TSI 04/2020

Uszczelka głowicy cylindrów 867.700

Renault | Nissan | Mercedes-Benz | R9M | OM626

Zmiany wyglądu

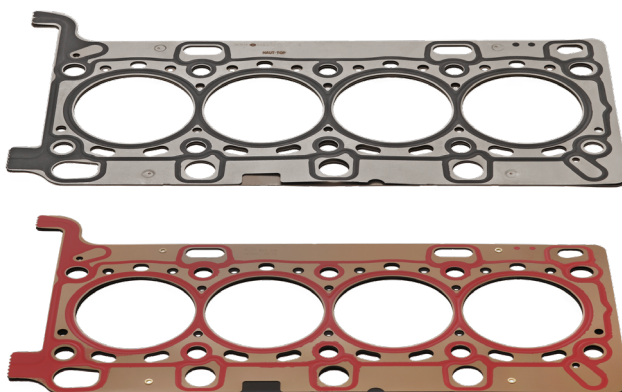
W ramach modyfikacji technicznej uszczelki głowicy cylindrów 867.700 zoptymalizowane zostały dwa fragmenty uszczelki. Kolor powłoki zagłębień został zmieniony z czarnego na czerwony, co wiąże się ze zwiększoną odpornością na temperaturę.

Ponadto zmienione zostało połączenie poszczególnych warstw metalicznych. Nieprodukowana już uszczelka o numerze artykułu 598.670 była zgrzewana w czterech punktach. W zastępującym ją produkcie o numerze artykułu 867.700 warstwy metaliczne są ze sobą trwale znitowane. Konstrukcja uszczelki głowicy cylindrów nie uległa jednak zasadniczym zmianom.

Sposób łączenia nie ma wpływu na gazoszczelność i płynoszczelność uszczelki.

Mimo tych wyraźnych zmian oryginalny numer części pozostaje bez zmiany.
